PI 1570

PRODUCT INFORMATION

TESTATA PER MOTORI A GAS – ADATTA PER MAN, MTU, MDE DISPONIBILE PRESSO MOTORSERVICE

FILETTATURA PER CANDELA DI ACCENSIONE M18

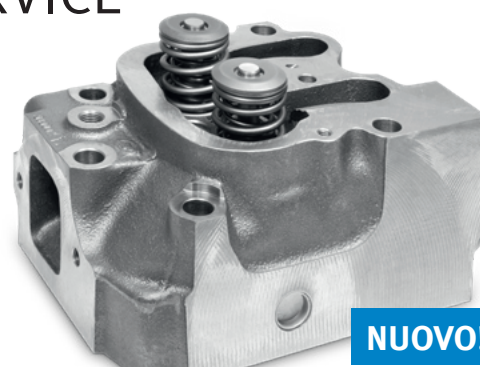
Per l'adempimento degli standard di legge sulle emissioni, Motorservice in futuro offre la collaudata testata nella variante per biogas esclusivamente con filettatura per candela di accensione M18. Ciò permette di influenzare positivamente le emissioni di sostanze nocive e la temperatura dei gas di scarico.

NUOVO!

Prodotto	N. articolo	Versione	Lubrificazione	Impiego
Testata	20 0802 G2828	completa, M18	Guida valvola di scarico lubrificata ad olio	Motori a biogas
Testata	20 0802 G2840	completa, M14	Guida valvola non lubrificata	Motori a metano
